Commission économique pour l'Europe**Comité des transports intérieurs****Groupe de travail des transports de marchandises dangereuses****109^e session**

**Propositions d'amendement aux annexes A et B de l'ADR :
construction et agrément des véhicules****Section 9.7.6 sur la protection arrière des véhicules****Communication du Gouvernement de la France****Résumé*

Résumé analytique :	Cette proposition vise à clarifier les prescriptions du 9.7.6 sur la distance d'au moins 100 mm entre la paroi arrière de la citerne et le pare-chocs, ainsi que sur les citernes basculantes, afin d'éviter des problèmes d'interprétation.
Mesures à prendre :	Modifier le 9.7.6 de l'ADR.
Documents de référence :	ECE/TRANS/WP.15/2020/5 ECE/TRANS/WP.15/251, paragraphes 23 et 24

Proposition 1

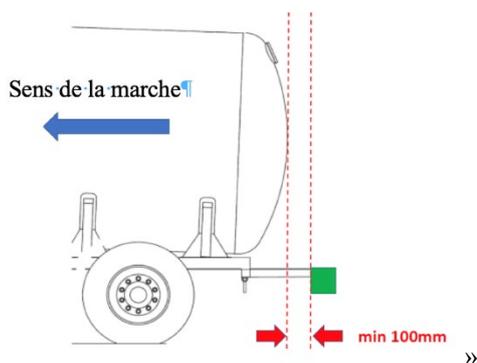
10. Modifier les deux premières phrases du 9.7.6 pour lire comme suit :

« L'arrière du véhicule-citerne doit être muni, sur toute la largeur de la citerne, d'un pare-chocs suffisamment résistant aux impacts arrière. Il doit y avoir un espace libre d'au moins 100 mm entre l'arrière de la citerne (ou de ses équipements proéminents en contact avec la matière transportée) et la face du pare-chocs en regard de la paroi arrière de la citerne. Cet espace libre est mesuré comme spécifié dans la figure suivante :
